## T26SZ のアップデート方法

このソフトウェアアップデートにより、次の機能が追加または変更されます。本セットに付属の取扱説明書を読み替えてご使用ください。

### 1. 飛行機用ジャイロ設定 GYA573 V6.x に対応しました。

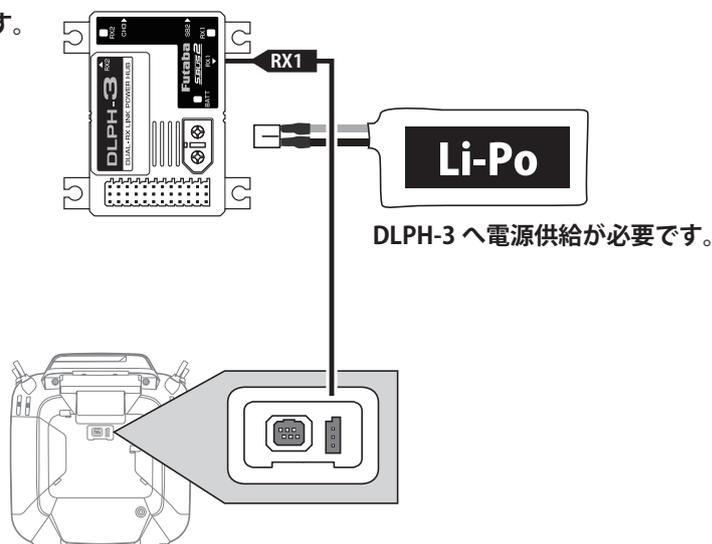
ジェットモデル用のベクター・ノズル機能追加とキャンパーミキシングの設定レートが±100から±200に拡張されました。  
機能の内容は Futaba ホームページの T26SZ/T16IZS-GYA573 V.6.x セッティングマニュアルをご参照下さい。

### 3. パワーハブ DLPH-3 に対応しました。

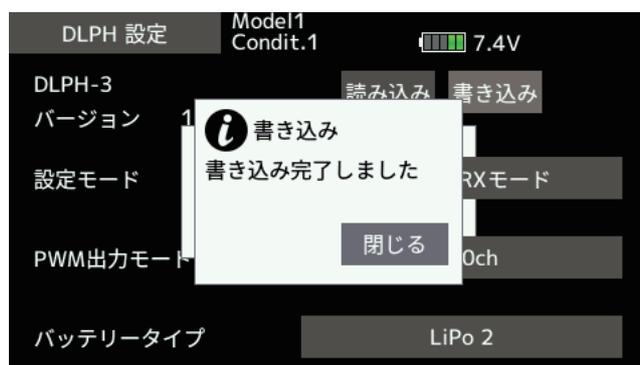
DLPH-3 を送信機に接続すると DLPH-3 のモード変更が送信機でできます。

⑤ DLPH-3 のモード設定を行います。

設定モードをタップすると次のように切り替わります。  
[デュアル Rx モード] → [シングル Rx モード] → [Airplane Gyro] → [デュアル Rx モード] → …

PWM 出力モードをタップすると次のように切り替わります。  
[1-10ch] → [11-20ch] → [21-24ch] → [1-10ch] → …

バッテリータイプをタップすると次のように切り替わります。  
[LiPo 2] → [LiFe 2] → [LiPo 3] → [LiPo 2] → …
